## **Parecer da Comissão de Avaliação**

### **Loteamento Urbano “Quinta das Flores *Residence*”**

### **Processo de AIA nº 781/2010**

Novembro de 2010

## Proposta de alteração dos “espaços verdes e de utilização colectiva” e dos “espaços verde de enquadramento”

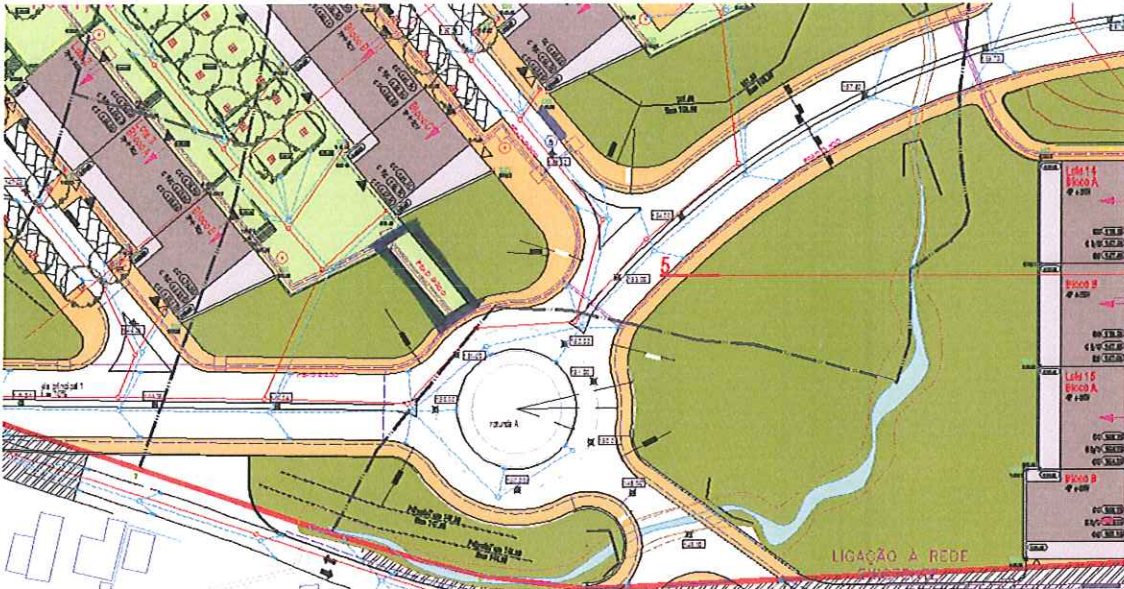
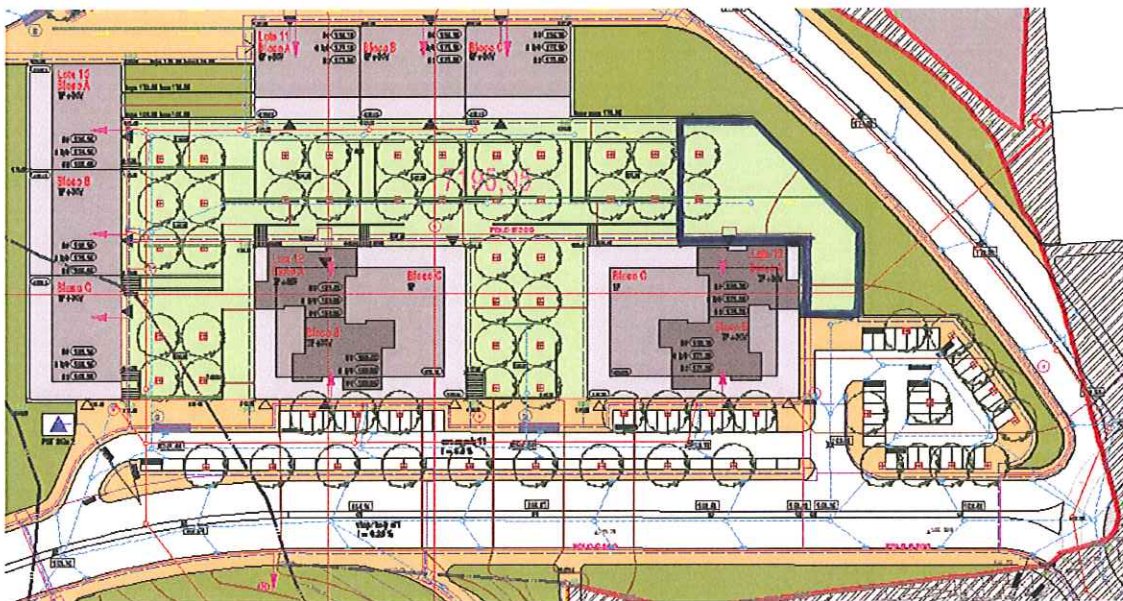
Nessa sequência veio o proponente comunicar a sua intenção de introduzir as seguintes alterações ao projecto, com vista a dar cumprimento ao RGR:

- alteração de uso do Bloco B do Lote 15, de habitação para escritórios (implicará o aumento do número de lugares de estacionamento);
- alteração da delimitação dos “Espaços Verdes de Utilização Colectiva” e dos “Espaços Verdes de Enquadramento” (alteração cartográfica que consta das Figuras 1 e 2 do “2º Documento de Elementos Adicionais”, datado de 16 de Setembro de 2010) – Anexo III do presente parecer.

A solução encontrada, que não introduz alterações significativas na planta síntese, será a de introduzir as seguintes alterações no projecto de loteamento:
